Reactienota

Concept-bouwenvelop

Reitdiepstraat

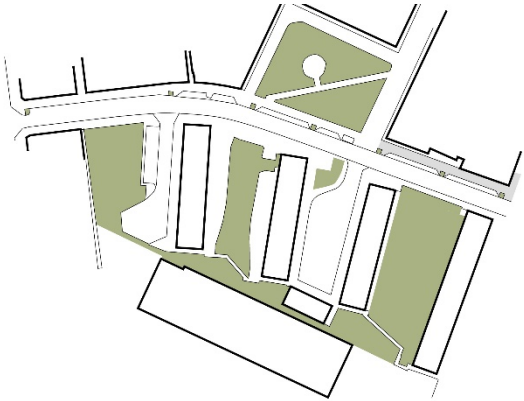
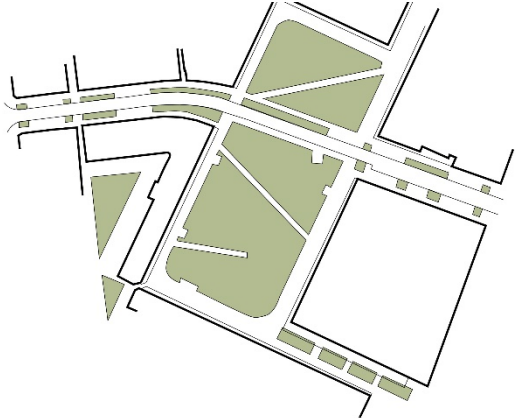
Reactie belangstellenden op concept-bouwenvelop		Antwoord
1	Kan bevestigd worden dat wij onze groene geveltuin aan de Berkelstraat 58 kunnen behouden en dat dit niet omgezet hoeft te worden naar een stenige stoep?	Zie tekst 'parkeren en verkeer'.
1	Kunnen jullie inzichtelijk maken op kaart hoeveel m2 groen nu aanwezig is in het plangebied en wat het is in de nieuwe situatie?	De Gemeente Utrecht ambieert verdichten en vergroenen in balans. In de bestaande situatie is er ongeveer 2.700m² openbaar groen (exclusief gevelgroen en het groen aanwezig op de Delftse stoep). Voor de openbare ruimte zijn we nog bezig met het inrichtingsplan en daarom kunnen we nog geen definitieve oppervlakte openbaar groen in de nieuwe situatie noemen. Met het nieuwe plantsoen, de secret garden en het nieuwe straatgroen is dit naar verwachting ongeveer 200m² meer dan in de huidige situatie. De exacte toename zal blijken uit de verdere uitwerking naar een Definitief Ontwerp. Zie hierna een kaart van het groen met daarin de bestaande en toekomstige situatie

Bestaande situatie 81 woningen  Beoogde toekomstige situatie 154 woningen 
1	Als onze conclusie inderdaad correct is, en het aantal m2 groen gaat drastisch achteruit, hoe rijmen jullie dit met het gemeentelijke beleid om een stenige wijk als Rivierenwijk groener te willen maken? Zo wordt er als onderbouwing bij het plan gegeven op pagina 22 - gezond stedelijk leven <i>“We willen niet alleen bouwen, maar ook zorgen voor nuttig en voldoende groen bij jou om de hoek.”</i>	Zie voorgaand antwoord.
